Bulletin Service / Service Bulletin

483719

Pompes à eau / Water pumps

PC2 sauf PC2-6B 600

FIG.3 : AJUSTAGE DE L'ENTRETOISE ET DE LA CALE
SPACER AND SHIM ADJUSTEMENT

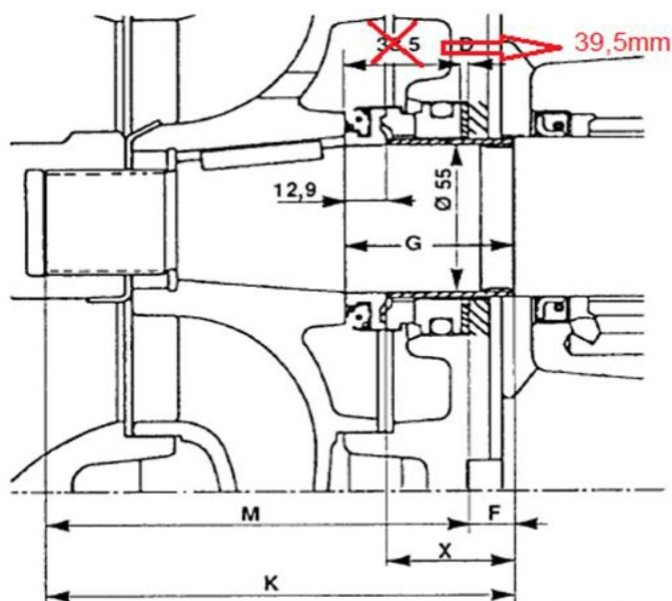
Suite à une évolution des garnitures CYCLAM des pompes à eau *Basse Température* et *Haute Température* (design PEGSON/GUINARD), MAN Energy Solutions vous demande de modifier vos manuels d'entretien en remplaçant l'ancienne valeur de la cote de réglage (38 0+1mm) de la garniture, par une nouvelle (39 0+1mm).

Following an evolution of the CYCLAM seals for Low Temperature and High Temperature water pumps (PEGSON/GUINARD design), MAN Energy Solutions asks you to modify your maintenance manuals by replacing the old value of the adjustment (38 0+1mm) of the seal, with a new one (39 0+1mm).
